Afstöðumynd 1:200

Hulduholt 2, Akureyri.
Afstöðumynd er sýnir tilfærslur á húsi

VERK NR	TEIKN NR	1302	KVARI	1:200	DAGS	03.01.2023
HANSAD	HÁ	TEIKNAD	HÁ	YRIFARID	BREYTING

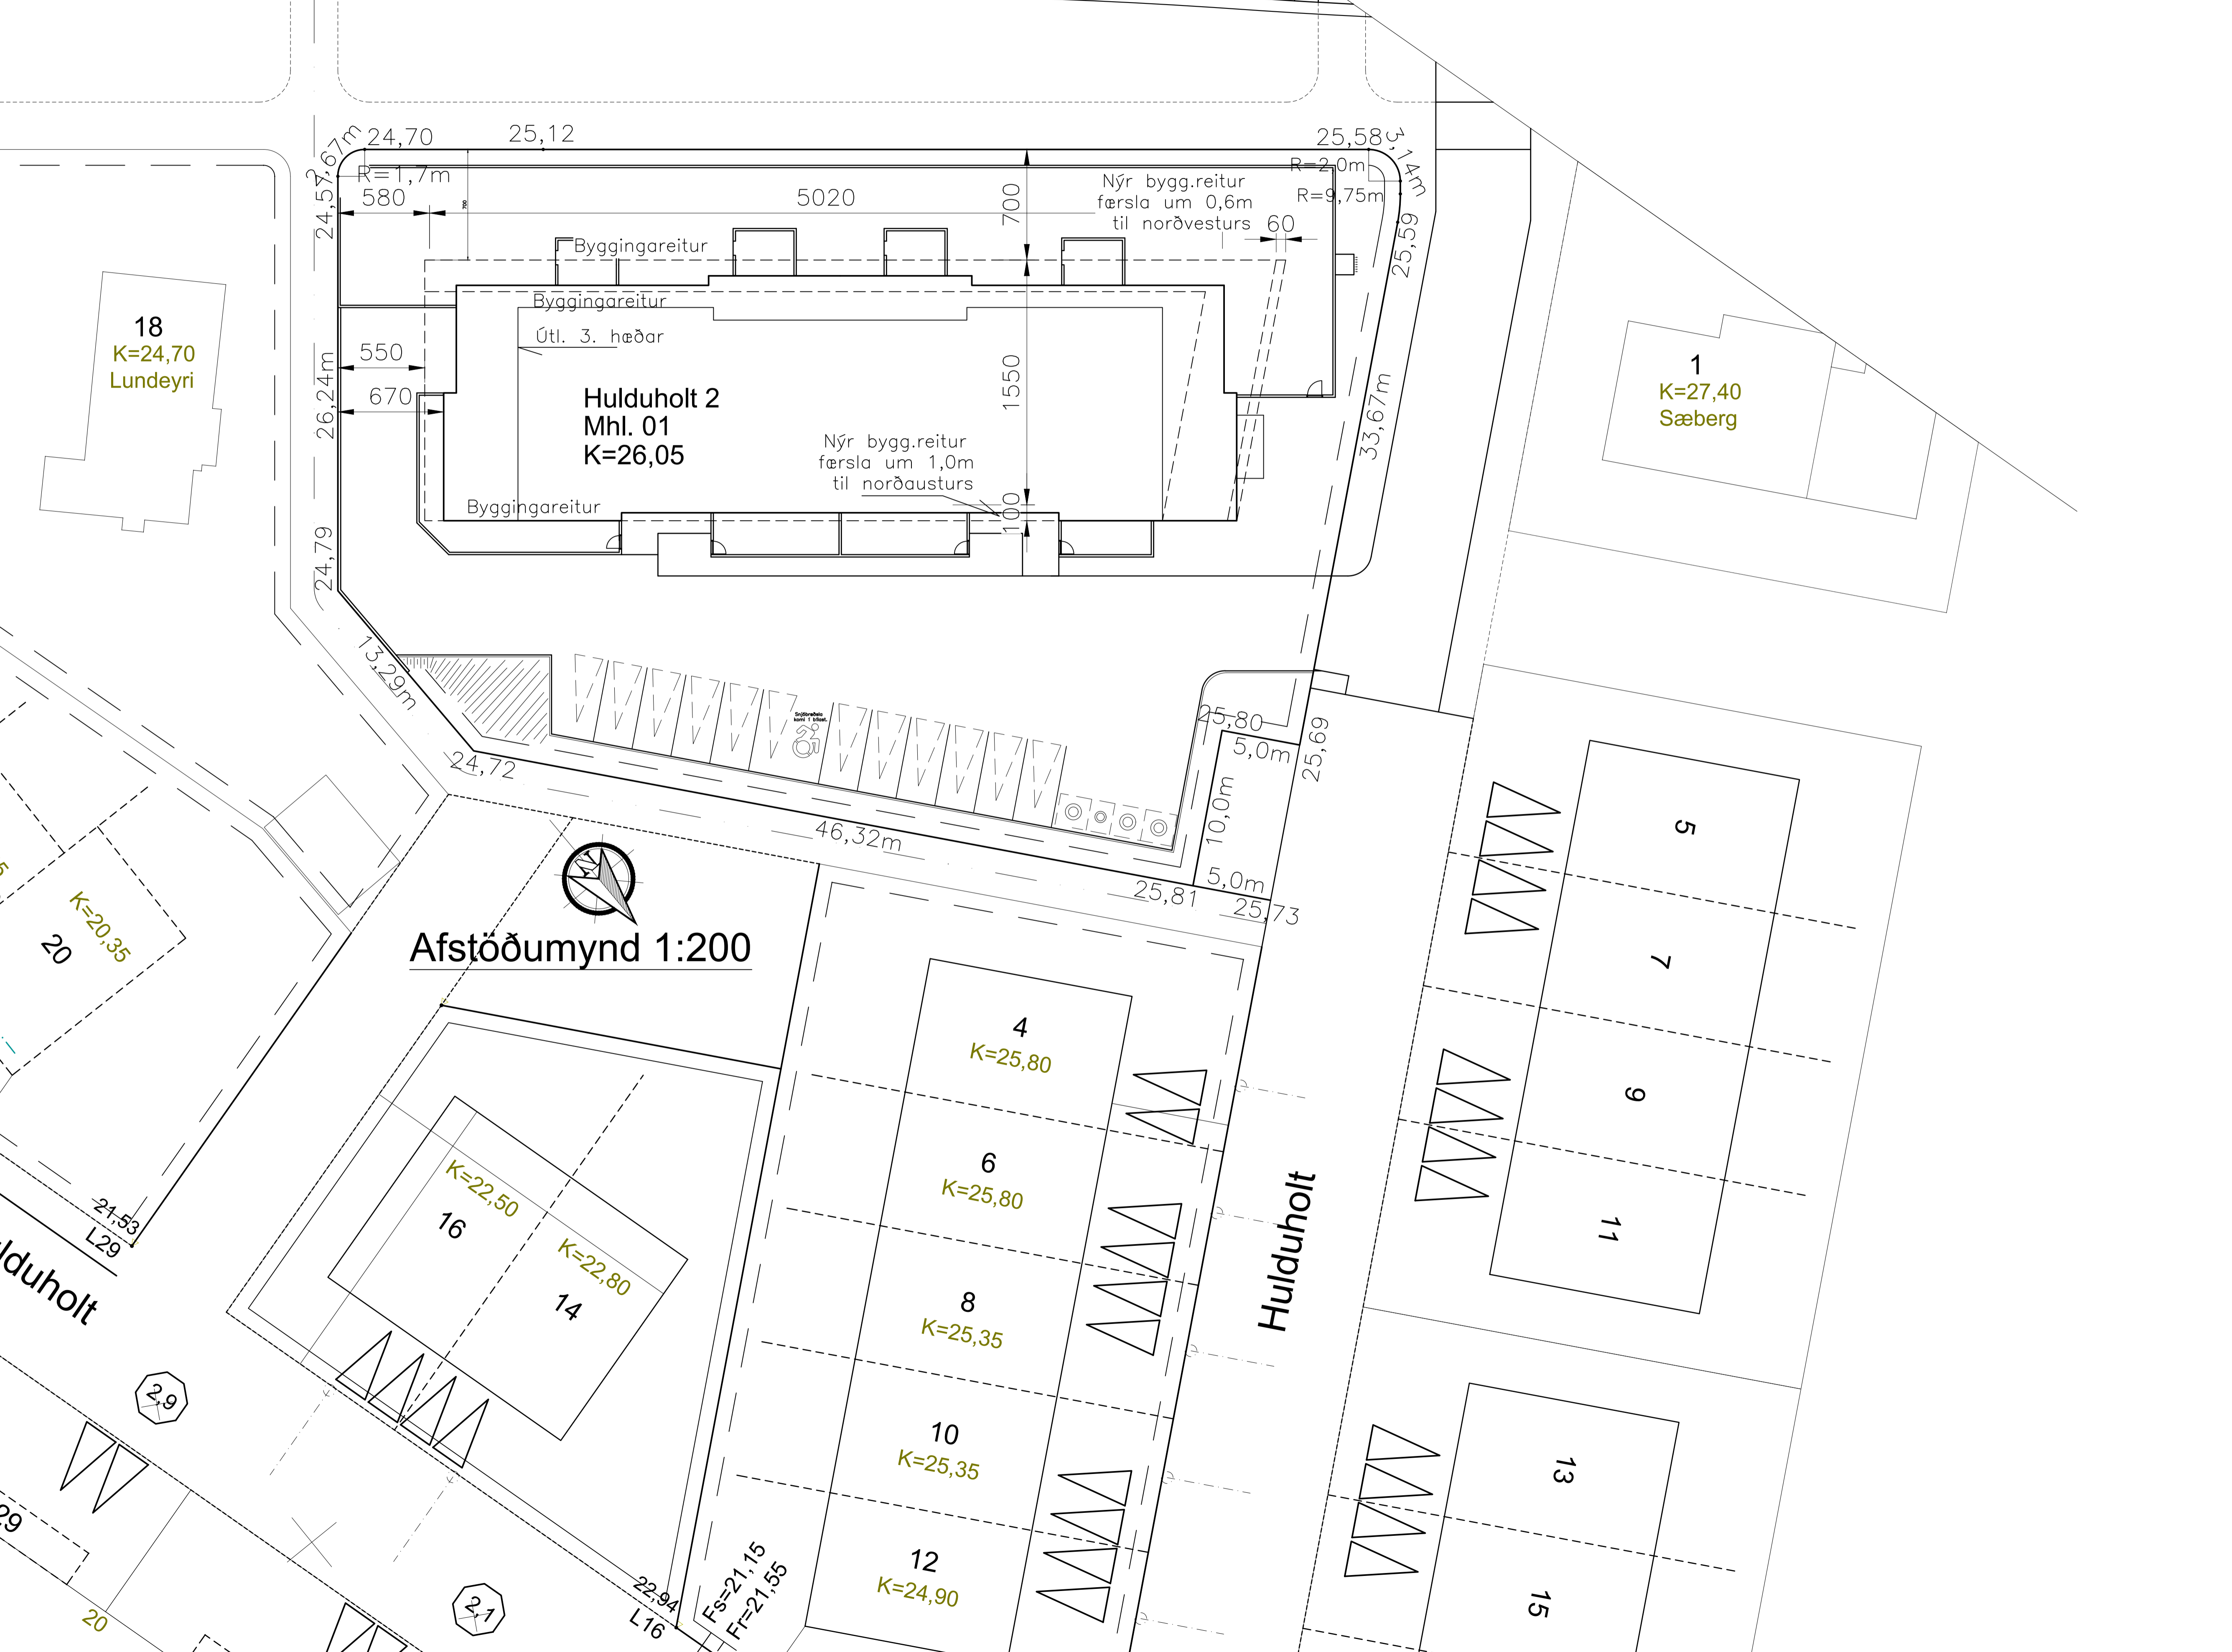
Skýringar:
Húsið fært 1,0m til norðausturs og 0,6m til norðvesturs.
Færslan til norðausturs byggist á að háspennustrengur í gangstétt er of nálægt lóðarmörkum og er Norðurka ekki tilbúin að færa streng þannig að hús er í staðinn fært. Færsla til norðvestur er til að breikka miðurkeyrslu í bílakjallara.
Hæðarkóti húss hefur verið lækkaður í 26,05 sem þýðir að hann er 0,5m neðar en leyfilegt hefði verið.
